改善箇所説明図②

改善の内容

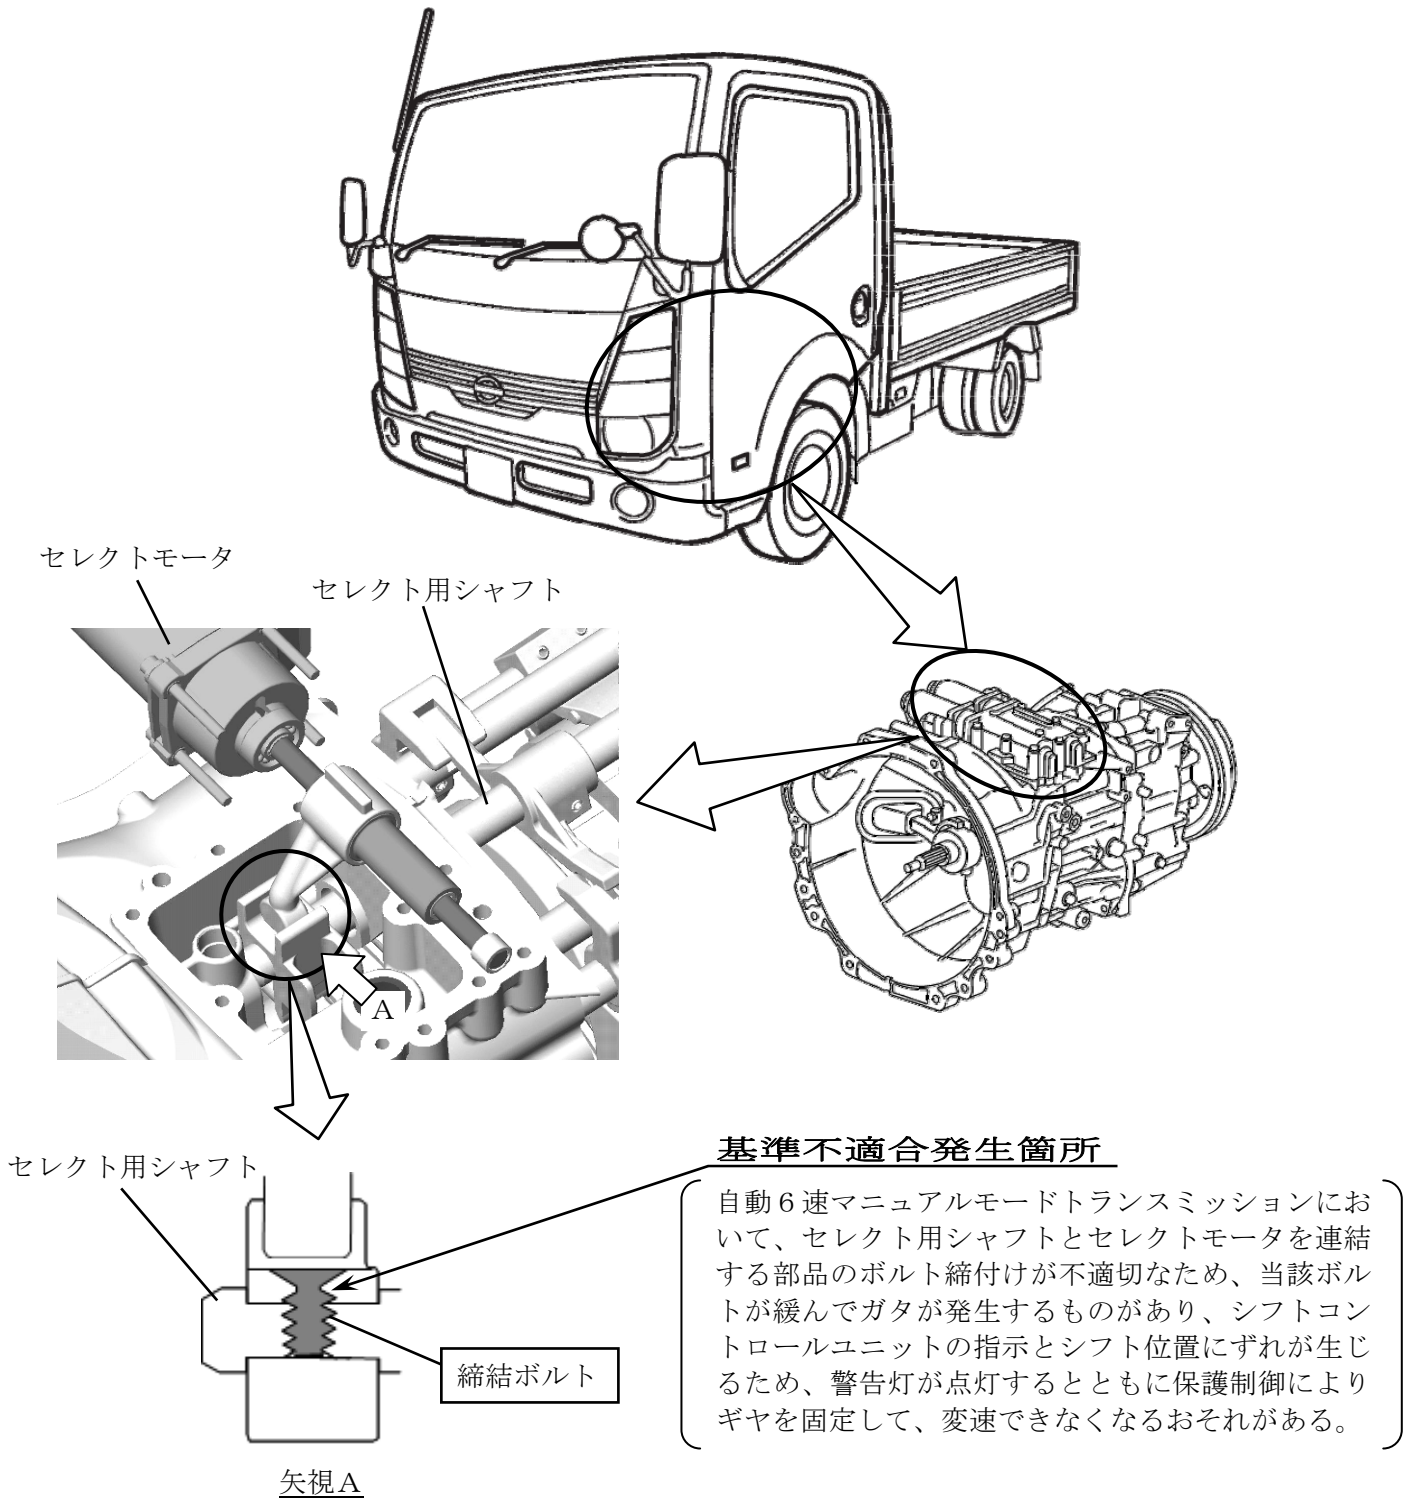
全車両、トランスミッションの製造番号を確認し、対象の場合、当該締結ボルトを新品と交換し、適切な締付トルクで締め付ける。
